**RIF. MET. SANSEPOLCRO – TERRANUOVA BRACCIOLINI  
DN 750 (30") – DP 75 bar  
ED OPERE CONNESSE**

**STUDIO DI IMPATTO AMBIENTALE**

**APPROFONDIMENTI TEMATICI RELATIVI ALLA RICHIESTA MITE  
REGISTRO UFFICIALE USCITA 0035613 DEL 07.04.2021**

**Approfondimenti tematici  
Note Regione Toscana, Amministrazioni Comunali**

Fig. 2.2/A: Area di notevole interesse pubblico “Località montane di Montauto, La Scheggia e Gello, site nel territorio del Comune di Anghiari”

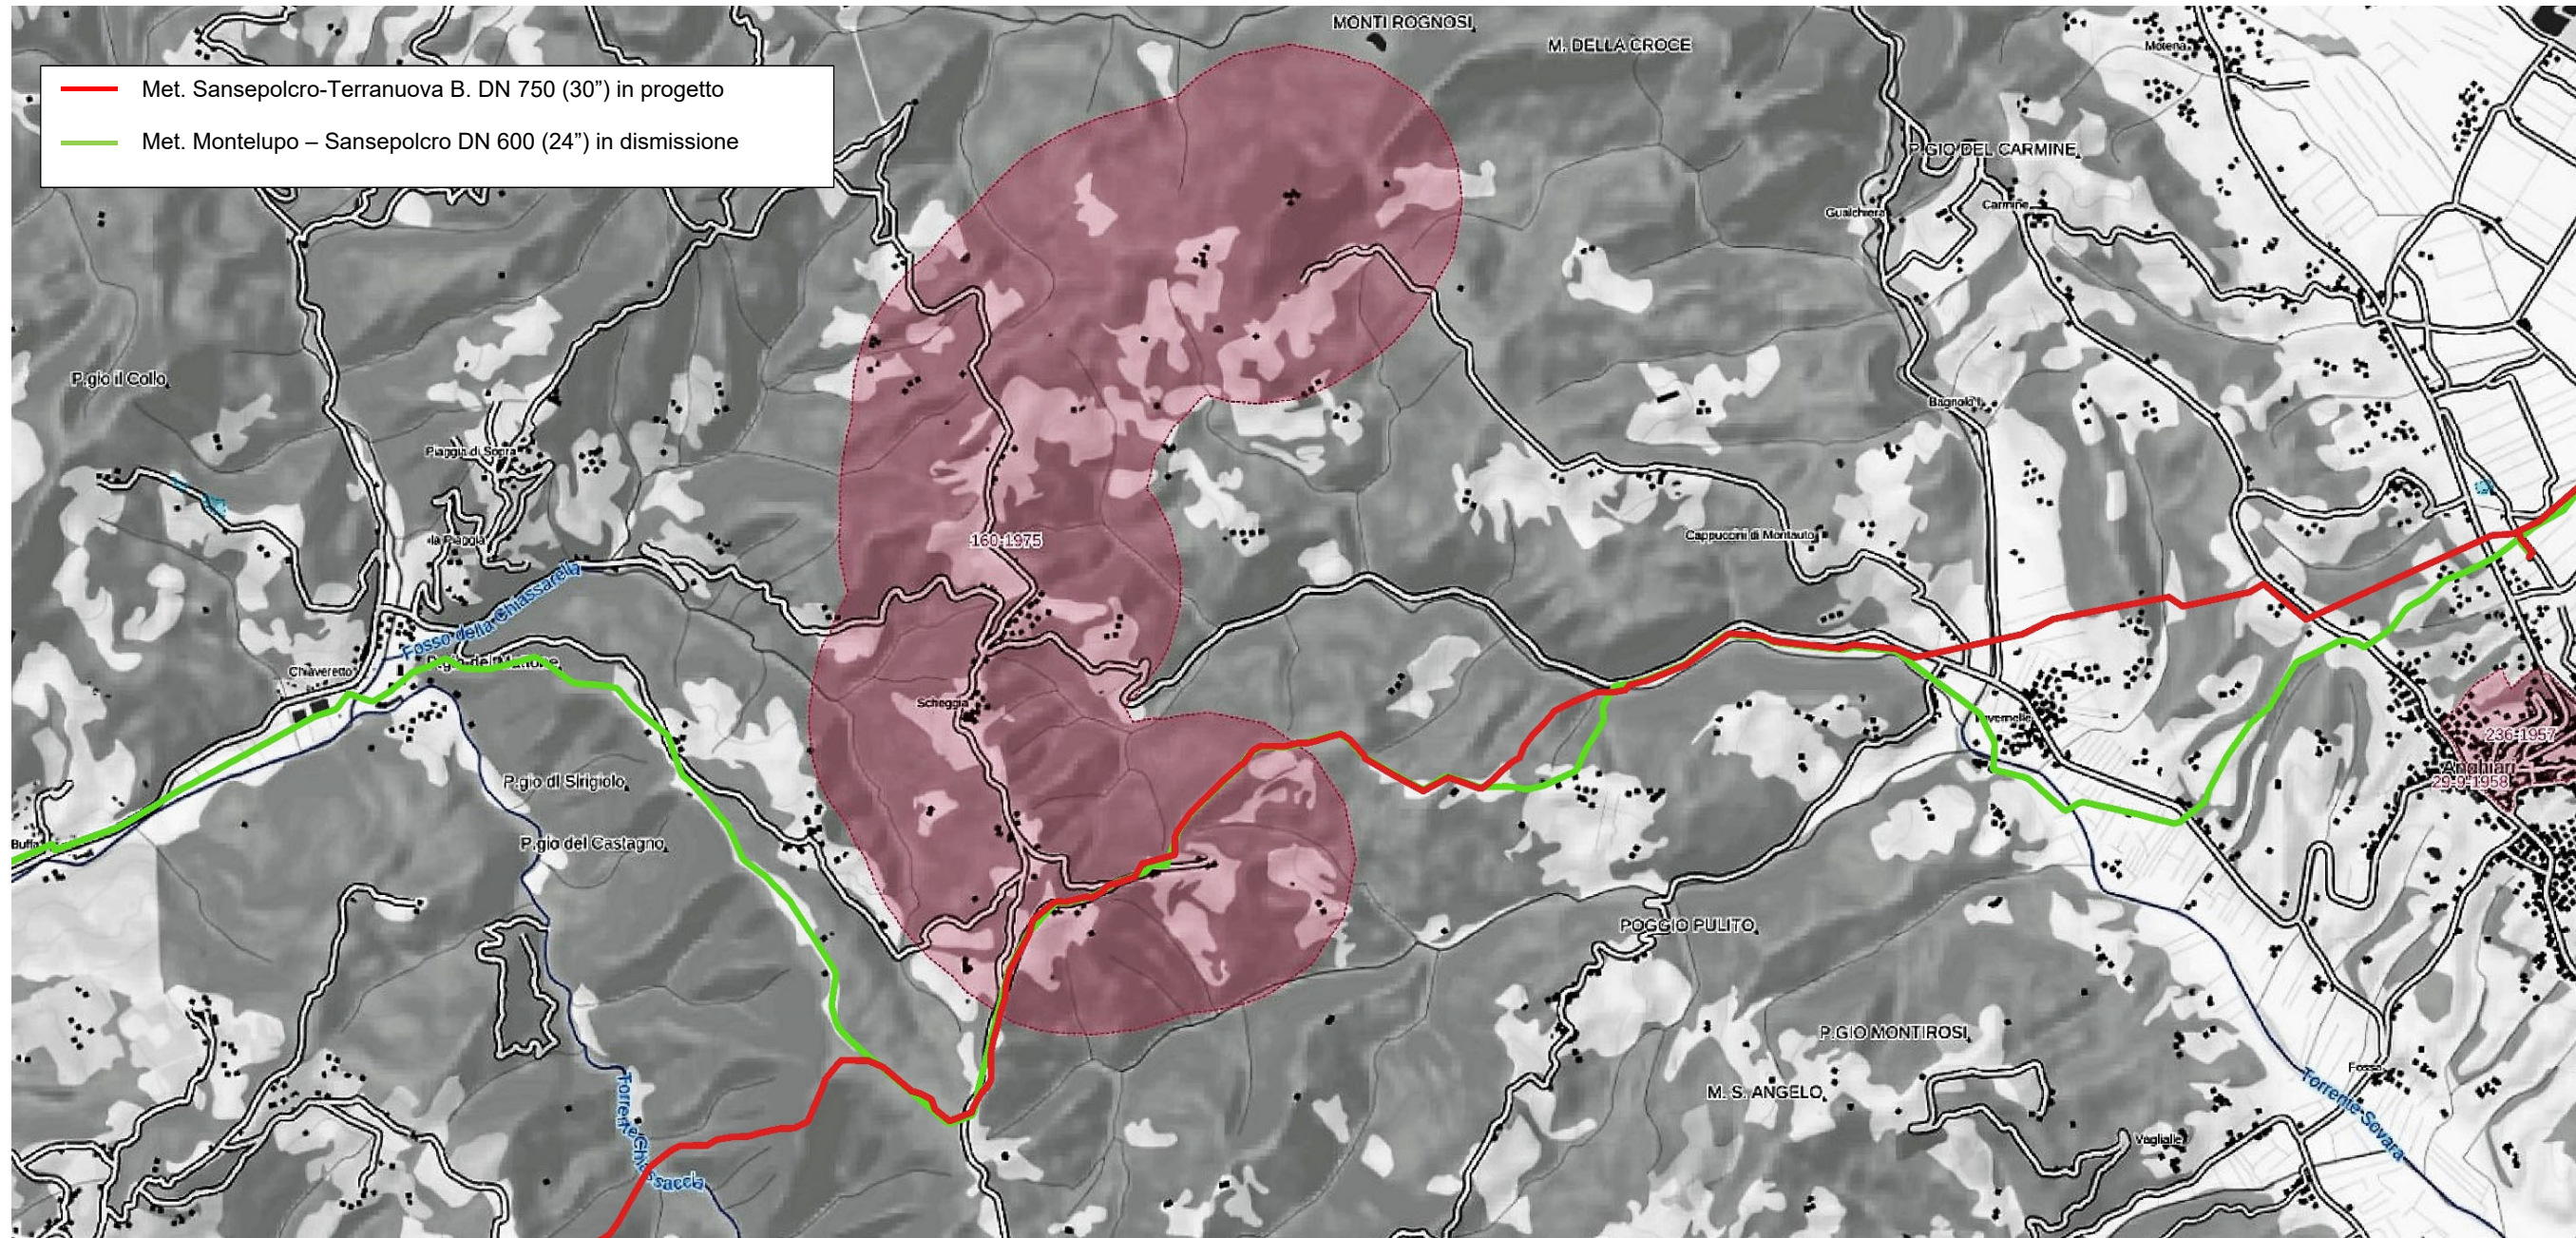
- *verifica puntuale delle prescrizioni rispetto all'area vincolata ai sensi dell'art. 136 del DLgs 42/2004, Immobili ed aree di notevole interesse pubblico (DM 160/1975, Località montane di Montauto, La Scheggia e Gello, site nel territorio del Comune di Anghiari);*

L'area è oggetto di dichiarazione di notevole interesse pubblico con D.M. 22/05/1975 in ragione del fatto che *"la consistente macchia di essenze di verde ad alto fusto che ne ricopre il crinale e le pendici, mentre su Montauto ne avvolge il vetusto castello medioevale, con i tanti punti di vista e di belvedere dai quali si gode lo spettacolo del Pratomagno, delle Alpi di Catenaia, della Luna, di Poti e delle colline del Chianti Aretino, costituisce un quadro naturale di eccezionale bellezza, avente anche valore estetico e tradizionale."*

Le condotte in progetto e in dismissione interessano la porzione meridionale dell'areale vincolato (vedi Fig. 2.2/A) percorrendo la cresta della dorsale collinare che si sviluppa in direzione ENE-OSO tra la località "Maestà degli Ortari" e "San Bartolomeo", transitando poco a nord delle frazioni di Gello e Sezzano (vedi All. 1, Dis. PG-PA-101 rev. tav. 4).

Al fine di minimizzare l'impatto, la nuova condotta è stata collocata in stretto parallelismo all'esistente tubazione in dismissione che, a sua volta è, in gran parte, posta al margine della strada sterrata che

percorre lo stesso crinale. Per contenere al minimo l'impatto indotto dalla realizzazione dell'opera sulla vegetazione arborea ed il paesaggio, la larghezza complessiva dell'area di passaggio sarà ulteriormente ridotta, previa elaborazione di un "progetto pista" che sarà predisposto nel corso dello sviluppo del progetto di dettaglio.

**Fig. 2.2/C: Beni culturali tra Sansepolcro e Arezzo**

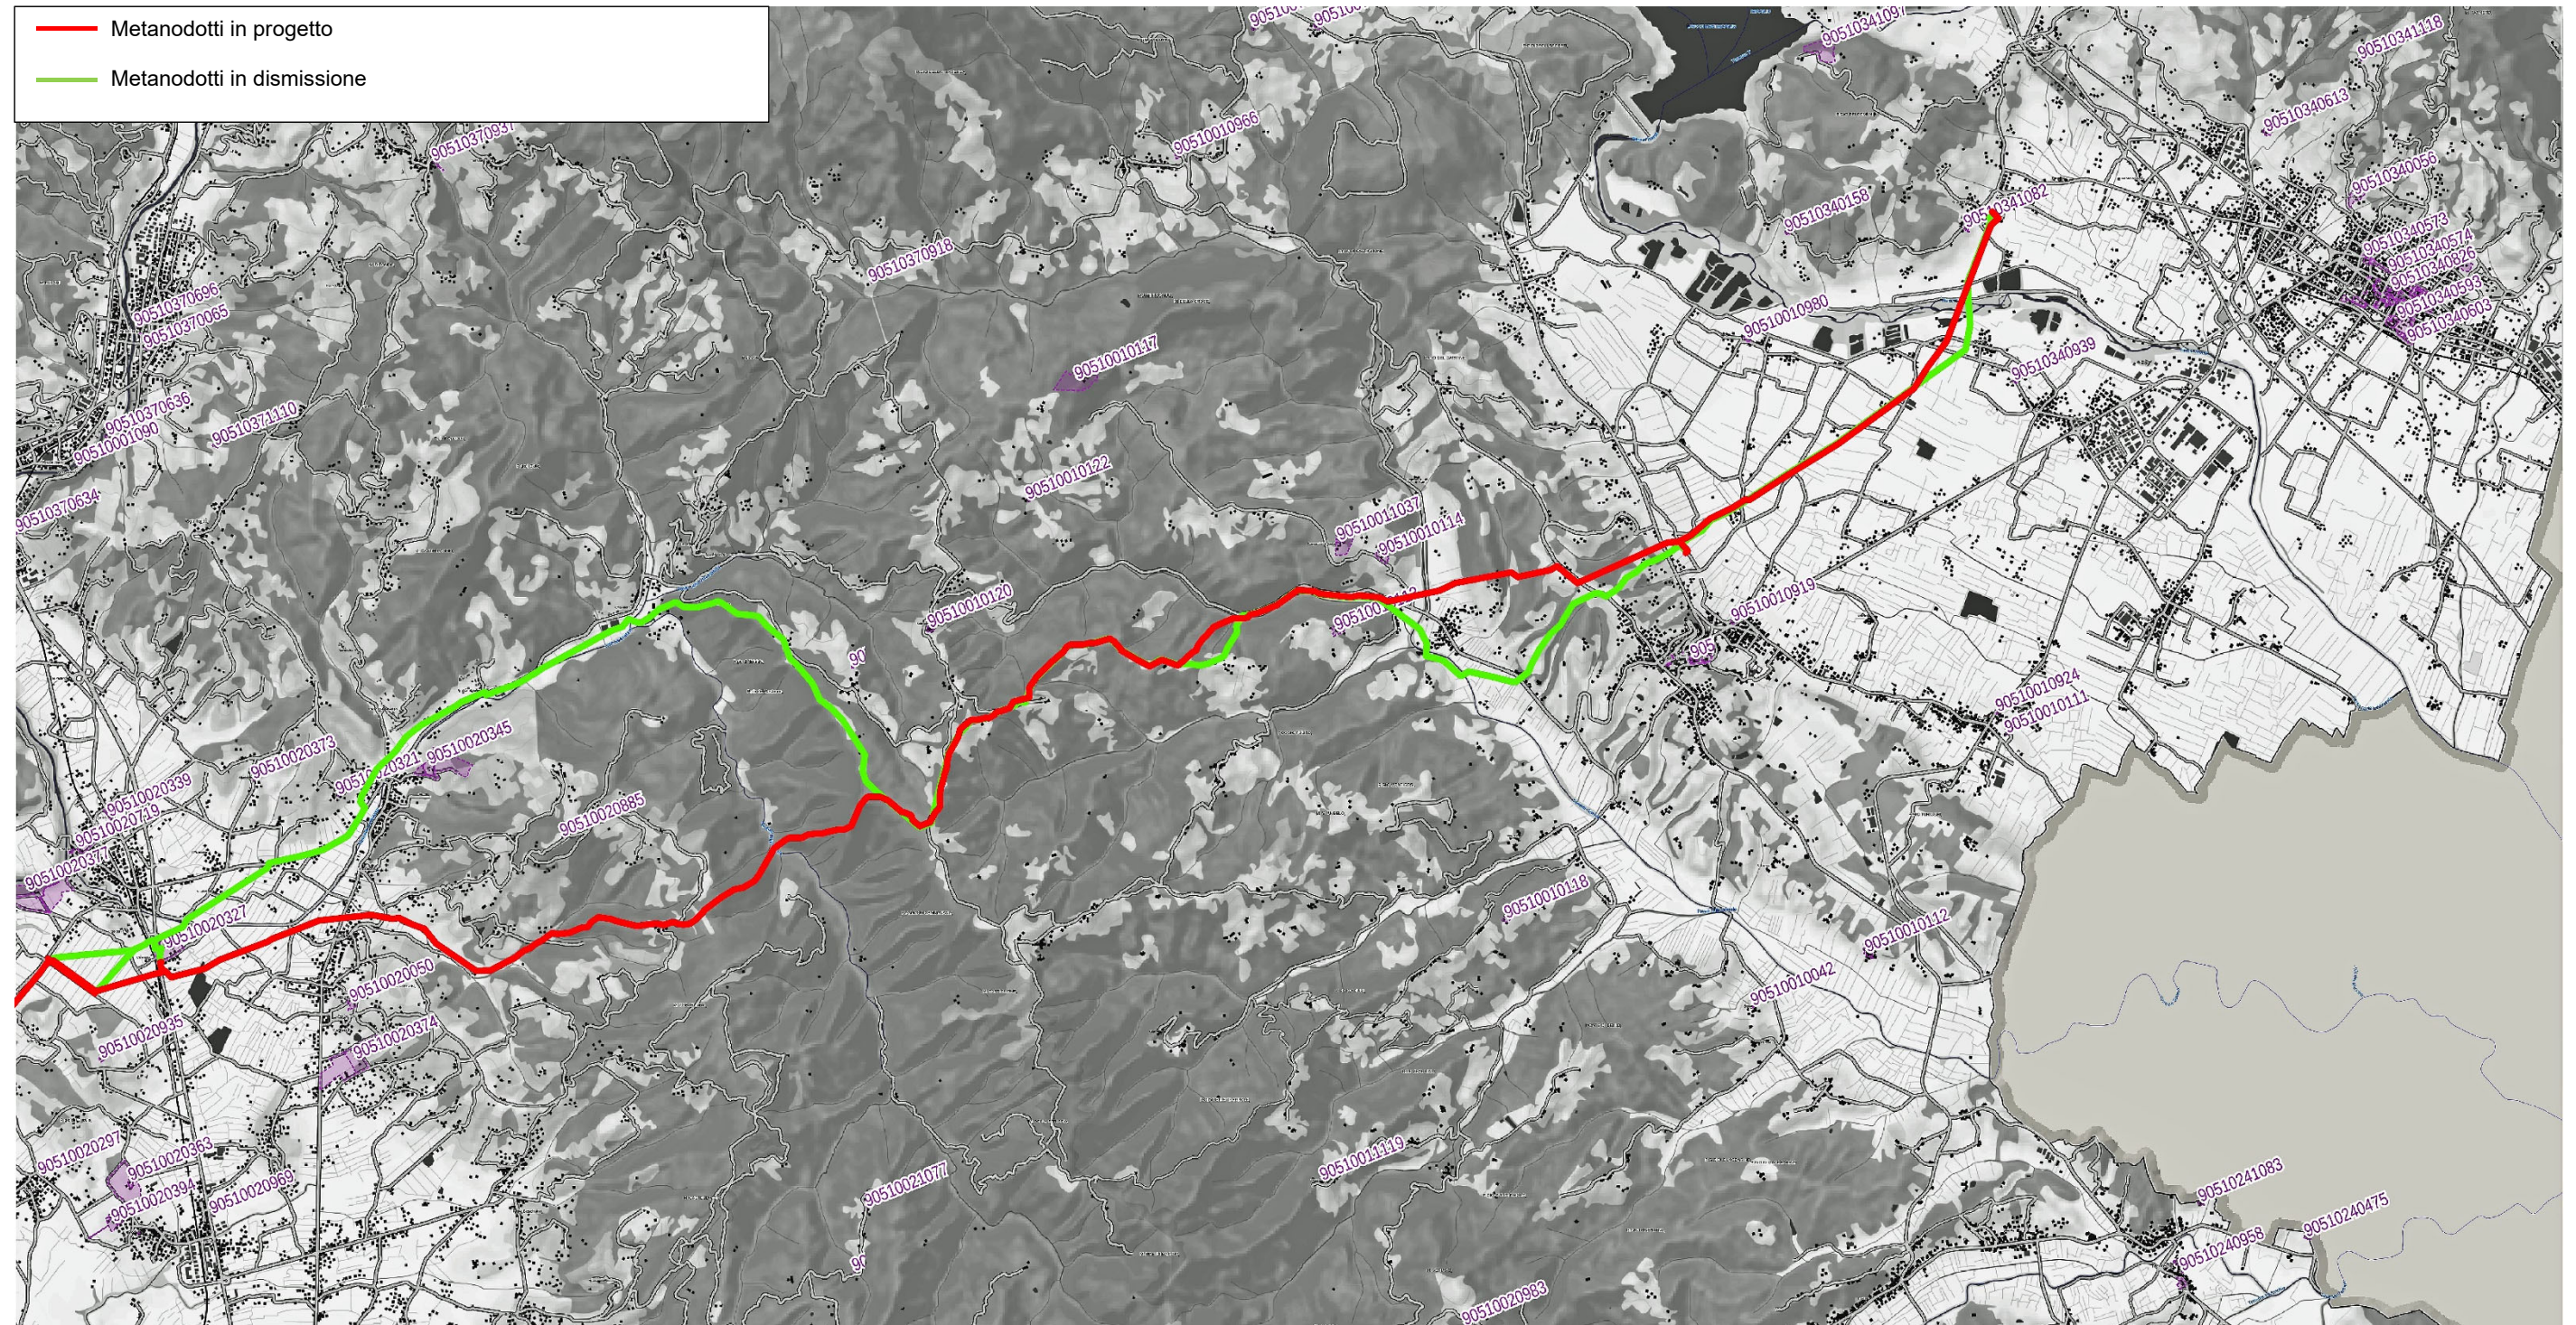
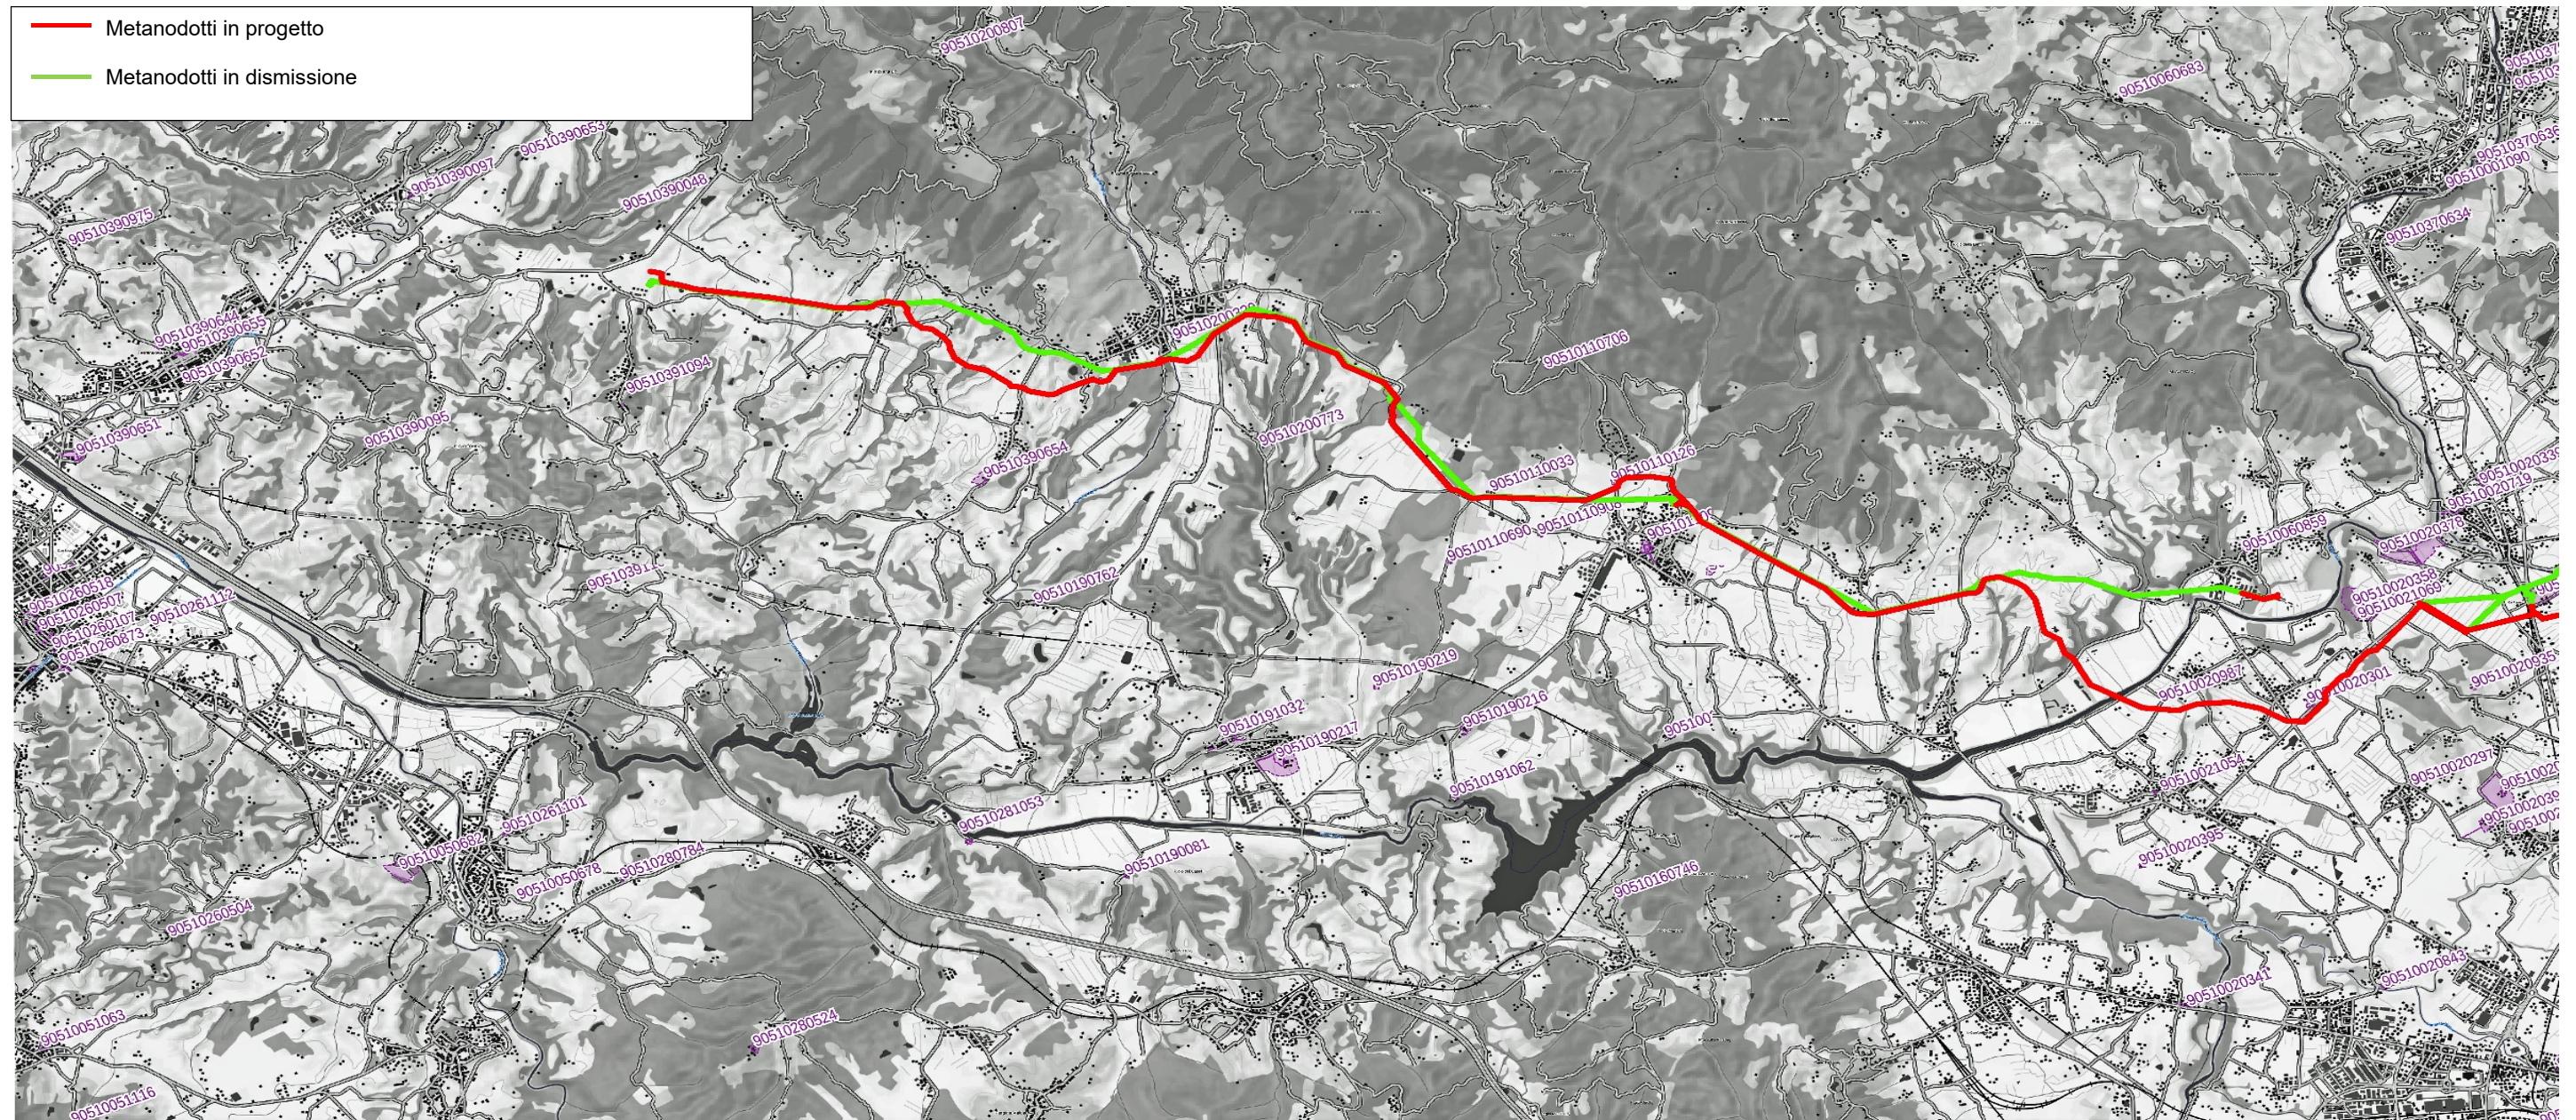
- 3) *verifica tecnica documentata sulle eventuali interferenze anche visiva nei confronti di beni culturali presenti nell'intorno paesaggistico;*  
*Si precisa che la verifica dei suddetti punti 2), 3) dovrà essere estesa anche alle fasi di cantiere previste*

Al fine di accertare eventuali interferenze con gli elementi storici e architettonici presenti nell'area interessata dagli interventi in progetto, l'ubicazione dei beni culturali, tratti dalla piattaforma GIS SITA Beni Culturali e paesaggistici, è stata confrontata con i tracciati delle condotte in progetto e in dismissione (vedi fig. 2.2/C ÷ 2.2/L).

L'analisi condotta ha permesso di appurare che i tracciati delle condotte principali in progetto e in dismissione transitano in prossimità (distanza < 200 m) di nove beni culturali (vedi tab. 2.2/B).

L'assetto morfologico prevalentemente pianeggiante o debolmente ondulato che caratterizza le evenienze sopra citate, il completo interrimento delle condotte e la frequente presenza di cortine vegetali (filari, corridoi ripariali o impianti di legnose agrarie) che si interpongono tra i citati beni e le condotte in oggetto riducono sensibilmente qualsivoglia effetto perturbativo dell'attuale assetto paesaggistico e percettivo degli stessi beni.
